## Betreff: Stellungnahme Entwurf der 1. Änderung des Bebauungsplans Nr. 13 "Freienbrink-Nord"

Thema: D.6.1 Personenverkehr

Abbildung 31 Radwegekonzept im Umfeld des Industriegebietes (Quelle: Fachbeitrag Verkehr zum Bebauungsplan Nr. 13 „Freienbrink-Nord“ 1. Änderung (IVV 09/2020)

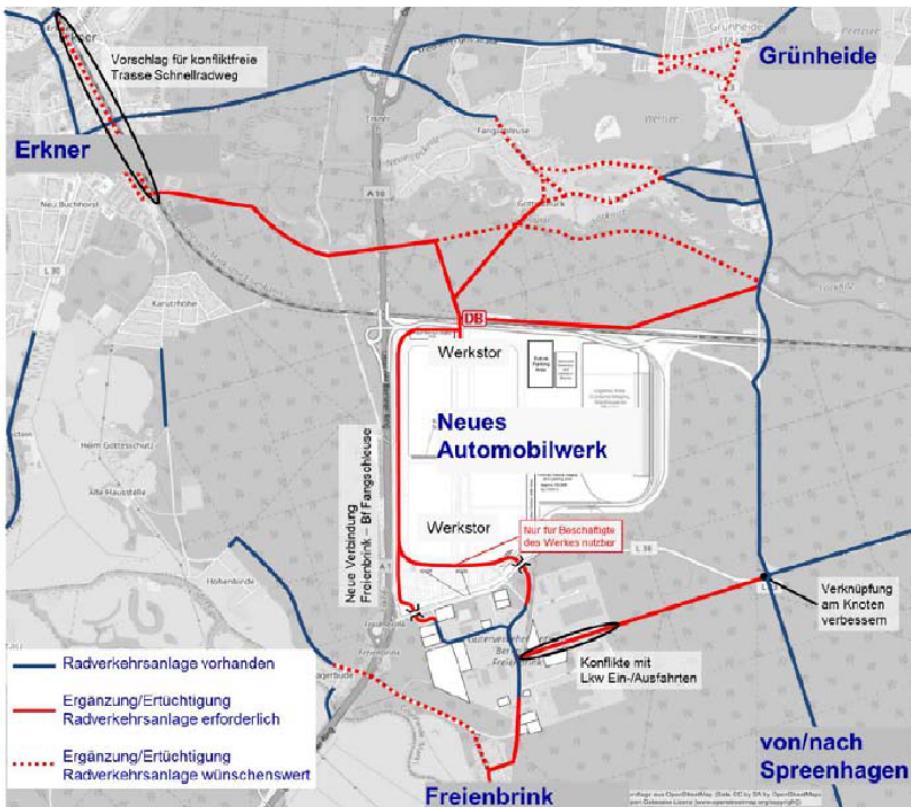
Der verlegte Bahnhof Fangschleuse liegt aber im Bereich des Bebauungsplans und sollte auch mit dem Fahrrad aus allen Richtungen erreichbar sein. Die Anbindung aus nördlicher Richtung ist nicht zu beanstanden. Ganz anders aus südlicher Richtung. Hier soll der Radfahrer das komplette GVZ durchqueren und dabei mehrfach die Fahrbahn kreuzen um dann anschließend entlang der BAB 10 weiterzufahren. Das Zusammenspiel von LKW-Verkehr und Radfahrern ist sehr problematisch und führt immer wieder zu schweren, teils tödlichen Verletzungen bei Radfahrern. Wenn es auch Radwege im GVZ gibt, so sollten diese nur Mitarbeitern von Firmen innerhalb des GVZ zum Erreichen ihres Arbeitsplatzes dienen. Als Durchgangsverkehr sind sie angesichts der zu erwartenden starken Zunahme des LKW-Verkehrs ungeeignet. Es wird dann eine Unterführung der L38 im Bereich des westlichen Knotenpunktes (Große Lindenstraße) dargestellt. Diese findet man aber nicht in den Lageplänen oder Fahrbahnquerschnitten. Ein Radweg wird nur im Querschnitt der L 23 dargestellt. Bei allen Querschnitten der L 386 gibt es keinen Radweg. Die L 386 stellt aber die einzige mögliche Verbindung zum Bahnhof Fangschleuse aus südlicher Richtung dar. Ein Radweg entlang der stark befahrenen BAB 10 ist alles andere als lukrativ. Eine

Lärmschutzwand scheint nicht geplant. Diese würde zwar die Radfahrer etwas vor Lärm und Abgasen schützen, wäre aber nachteilig für die Bewohner westlich der BAB 10 (Jägerbude, Hohenbinde, Karutzhöhe), weil Lärmschutzwände auch Lärm reflektieren. Dann ist auch eine Lärmschutzwand westlich der BAB 10 notwendig. Diese wird auch schon von Anwohnern der o.g. Ortschaften gefordert.

Am verlegten Bahnhof sind auf den Plänen nicht die B+R (Bike & Ride) Plätze ersichtlich. In der Textfassung ist sogar von einem Fahrradparkhaus die Rede. Dafür sollten ebenfalls Flächen reserviert werden.

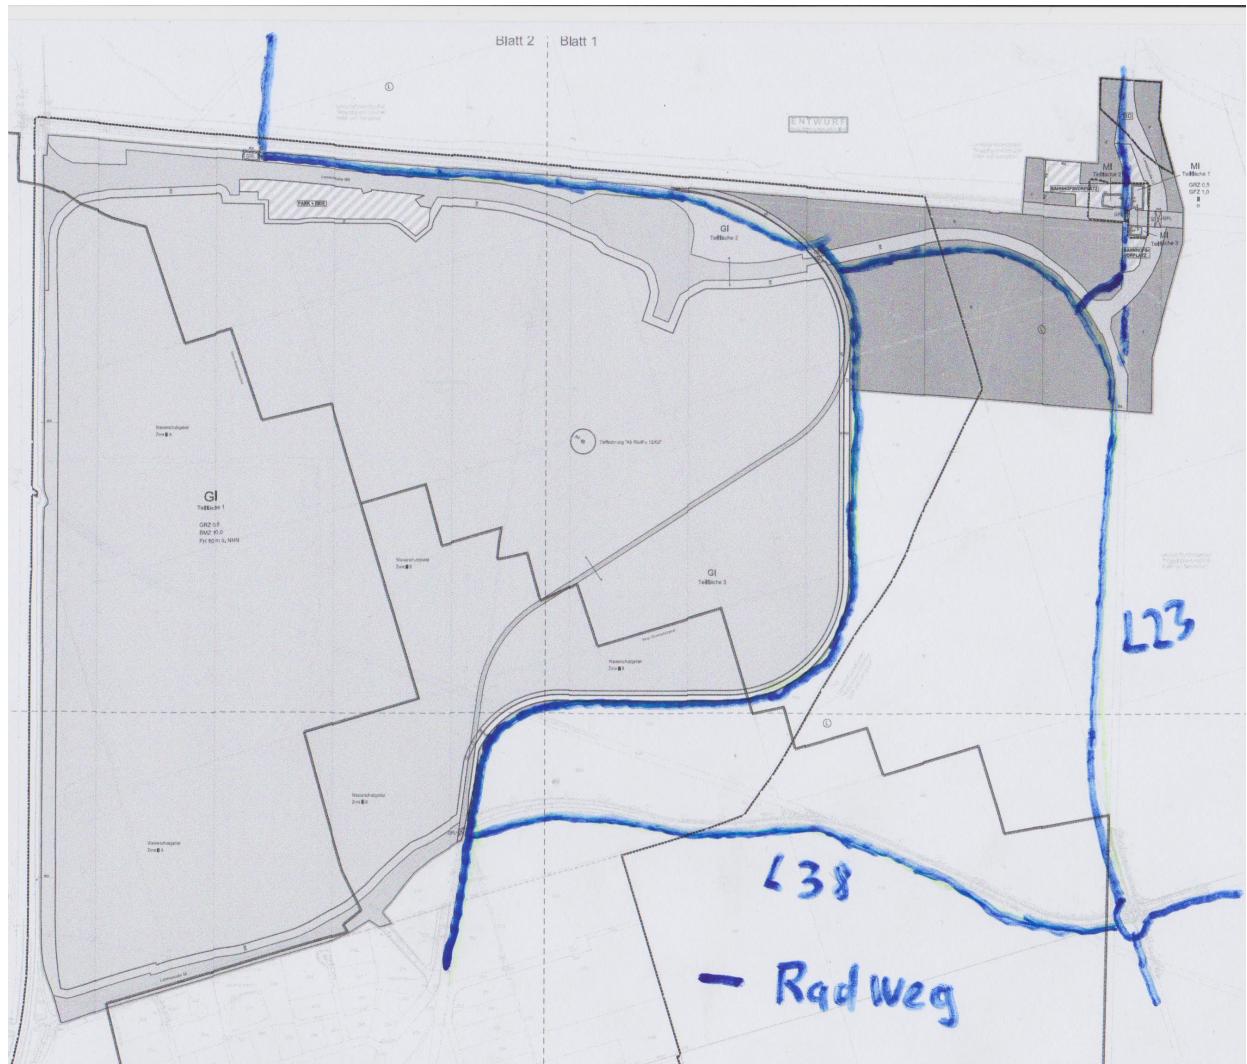
Unabhängig davon gibt es einen Widerspruch zum "Grünordnungsplan 9.1.9 Entsiegelung der Waldstraße Freienbrink" Dort wird folgende Maßnahme an gekündigt:

Laut Radverkehrskonzept soll genau diese Straße die Verbindung zwischen Hangelsberger Kreisel und GVZ Freienbrink herstellen und der Fahrbahnbeflag verbessert werden. Ein Radweg entlang der L38 ist nicht vorgesehen.

Es kann ja nur eine Maßnahme beschlossen werden entweder Nutzung als Radweg oder Rückbau zum Waldweg. Bei Variante 2 besteht die Notwendigkeit den Radweg an anderer Stelle zu bauen.

Radweg entlang der L 38 vom Hangelsberger Kreisel bis zum Eisenbahngleis (DRE) - neben dem Gleis die Unterführung zur Querung der L 38 nutzen und Platz für einen Radweg am östlichen Rand des Tesla-Geländes parallel zum Eisenbahngleis vorsehen. Entlang der L 386 einen Radweg auf Niveau der Bahntrasse zwischen Fahrbahn und Bahngleis vorsehen, damit der Radweg nicht die Zufahrten zum Tesla-Gebiet kreuzt. Verbleibt als Herausforderung die Kreuzung der Gleisanlage der DRE im Bereich der Einmündung zum Tesla-Gelände (siehe Skizze).
